Dibattito pubblico
Tratta Codogno - Piacenza
Raddoppio della linea Codogno - Cremona - Mantova

OGGETTO: Invio osservazioni: Raddoppio linea Codogno - Cremona - Mantova

Fase 2 – Raddoppio tratta Codogno-Piadena

NV03 – Via Casa Campagna e NV04 – Viale dei Caduti in Comune di Maleo (LO).

Fig.1

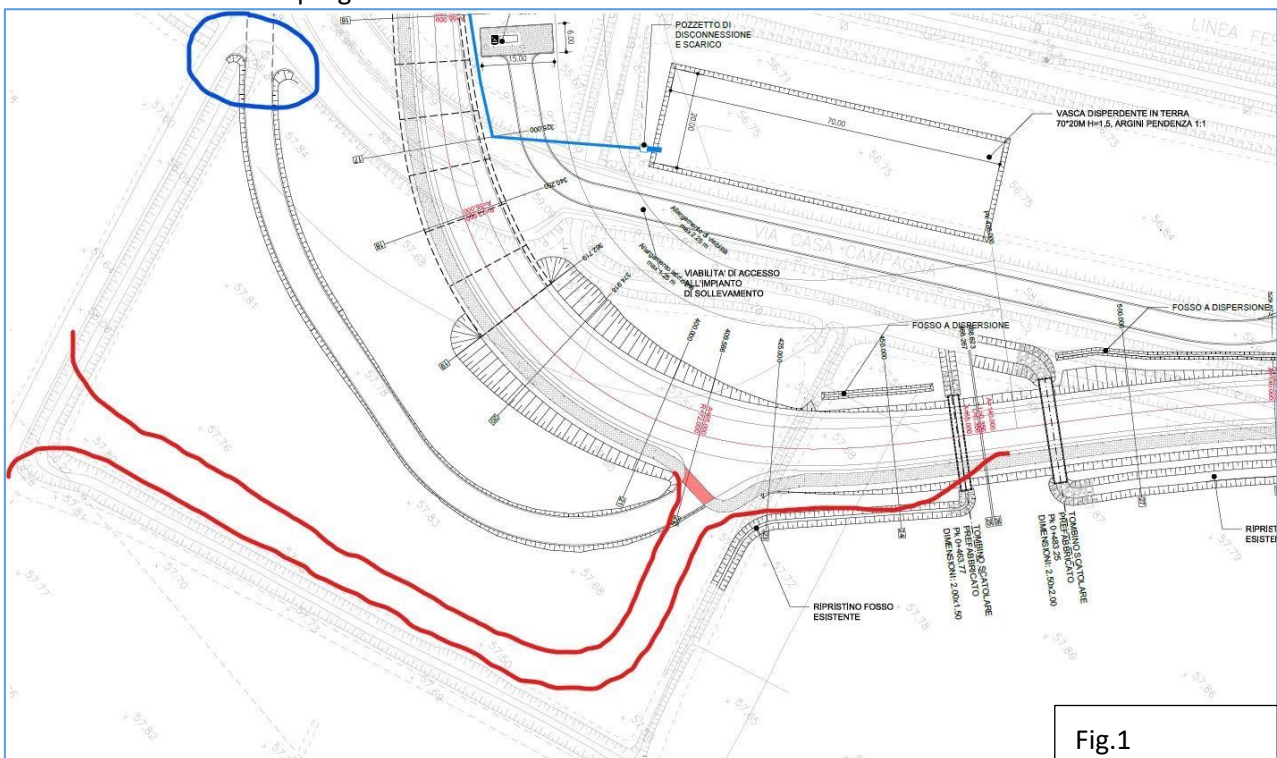
NV03 – Via Casa Campagna

Nell'opera in questione riveste particolare criticità per i nostri associati lo svincolo di collegamento tra Via Casa Campagna e la strada Comunale per cascina Cavarezza, unica via di accesso per le cascine Zoccola, Cavarezza Giovane e Cavarezza Vecchia. Nel progetto (punto cerchiato in blu in figura 1) è prevista una svolta con un angolo troppo stretto per poter essere percorsa con i mezzi pesanti quali agricoltori, camion per trasporto latte e mangimi con relativi rimorchi, ecc. La realizzazione dell'opera come da progetto attuale priverebbe le suddette aziende agricole di accessi transitabili arrecando loro un danno notevole per l'impossibilità di svolgere la propria attività.

Proponiamo pertanto di realizzare lo svincolo come da tracciato evidenziato in rosso in modo che sia percorribile senza problemi anche dai mezzi pesanti diretti sia verso le cascine, sia verso l'area di cantiere. A tal proposito si chiede che l'ingresso allo svincolo da Via Casa Campagna per immettersi in Strada comunale per la cascina Cavarezza, venga realizzato di adeguate dimensioni, al fine di evitare quando si svolta provenendo da Codogno, di invadere la corsia opposta per effettuare la curva.

Proponiamo inoltre che venga realizzata una corsia di accelerazione di adeguata lunghezza, per evitare che l'immissione diretta di mezzi lenti nelle immediate vicinanze della curva su Via Casa Campagna in direzione Maleo, possa determinare un rischio di incidenti stradali. Sempre per lo stesso motivo sarebbe utile realizzare anche una corsia di canalizzazione per i mezzi provenienti da Maleo che devono svoltare verso la strada comunale per cascina Cavarezza.

Vista inoltre la presenza di diversi svincoli sul lato destro di Via Casa Campagna, si fa presente che per migliorare la sicurezza di eventuali ciclisti e pedoni si potrebbe realizzare il percorso ciclopeditonale sul lato sinistro della strada anziché sul lato destro in modo che, non essendoci attraversamenti, il transito risulti più sicuro per gli utenti.

Si chiede infine di confermare come da indicazioni rilevate nel progetto, che l'altezza minima della sottovia non sia inferiore a metri 5, per favorire il passaggio di mezzi agricoli di importanti dimensioni, quali ad esempio trince, mietitrebbie e altri mezzi per la raccolta, e di poter essere contattati direttamente per prendere visione di eventuali modifiche al progetto.

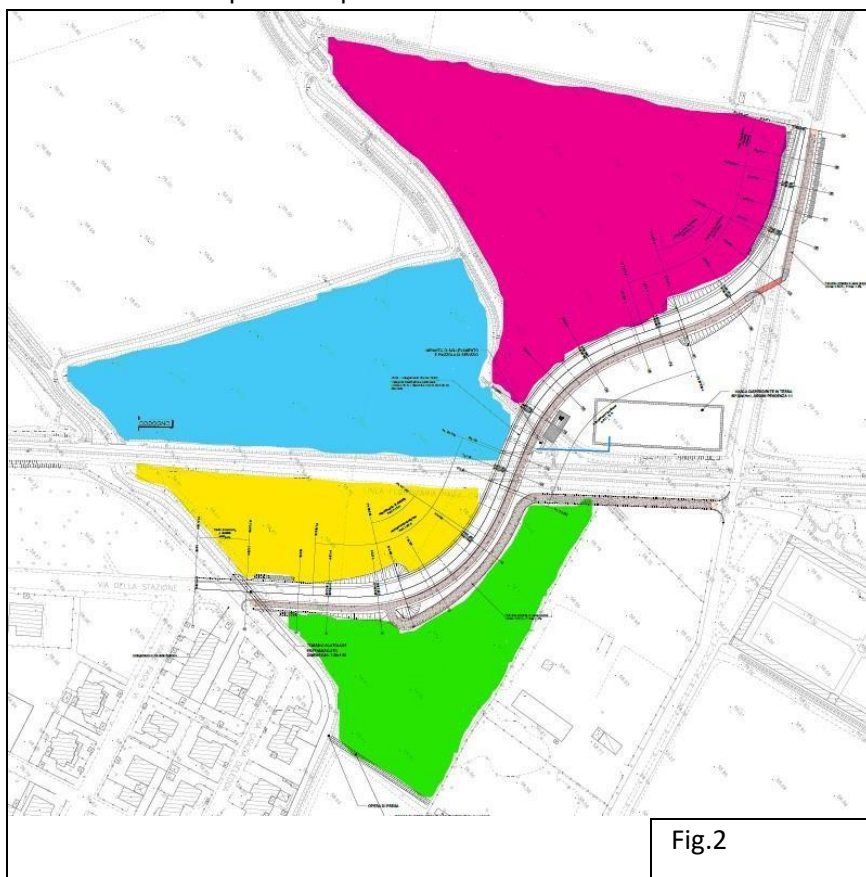
NV04 – Viale dei Caduti

È necessario prevedere la realizzazione di un accesso al terreno evidenziato in giallo in figura 2 in quanto l'accesso attuale viene precluso dalla presenza dell'opera. Inoltre va prevista la realizzazione di un'adeguata canalizzazione al lato della strada per consentire il colò delle acque del campo senza che queste finiscano per invadere la sede stradale.

Per il campo evidenziato in verde è necessario invece realizzare un'opportuna rete di canali per consentire sia l'irrigazione che il colo delle acque irrigue.

Per i terreni evidenziati in azzurro e fucsia è invece necessario realizzare una rete di scoli per evitare che le acque dei campi finiscano sulla strada essendo l'opera al di sotto del piano di campagna.

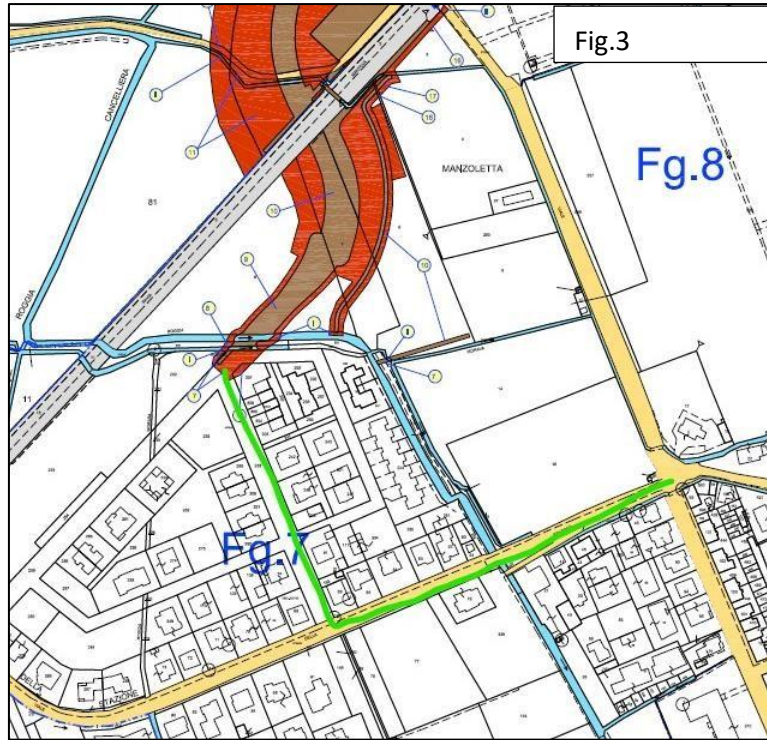
Inoltre non viene ripristinata la viabilità esistente. Viene interrotto l'accesso esistente alla Cascina Sessa senza che sia previsto alcun indennizzo o opera compensativa.

La pista ciclabile che andrebbe a ricollegare la nuova viabilità con Viale Caduti, determina un inutile spreco di suolo agricolo non essendo né utile né necessaria. Infatti verrebbe allungato il collegamento con l'attuale pista ciclabile Castelgerundo-Maleo-Pizzighettone. Realizzando invece un percorso ciclabile lungo il tracciato evidenziato in verde in figura 3 il collegamento con il tracciato ciclabile esistente risulta essere più breve e senza ulteriore consumo di suolo.
